TB1695

LuK Service Info

Part Nr. 228 0200 10 – 280/280MM TGU6

Info: New design / Neues Design /
Nouvelle conception / Nuevo diseño
/ Nuovo disegno

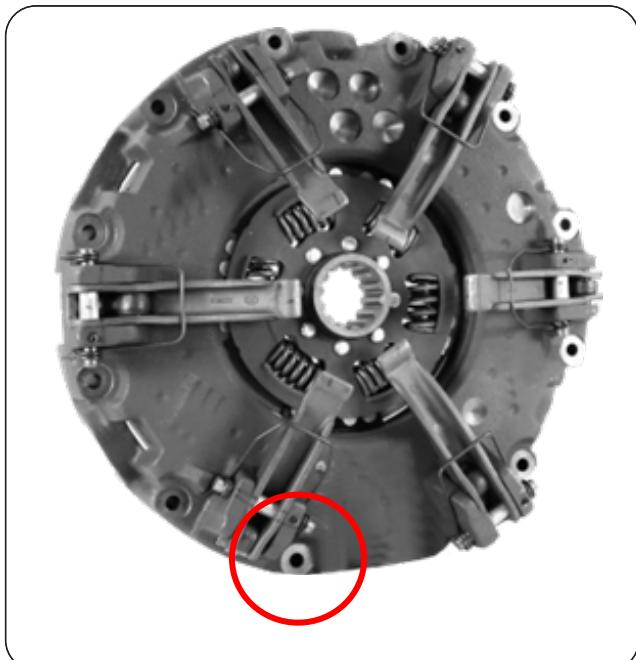
This new design utilises the latest clutch technology, using a vented housing for improved cooling and heat dispersal. Fully interchangeable with existing clutches with no modifications required to vehicle or flywheel. A new fixation bolt set 411 0164 11 6 x M8 x 1.25 x 45mm + Conical washer is supplied with new designs to accommodate the lower housing.

628 3049 09 = 228 0200 10 + 328 0531 10
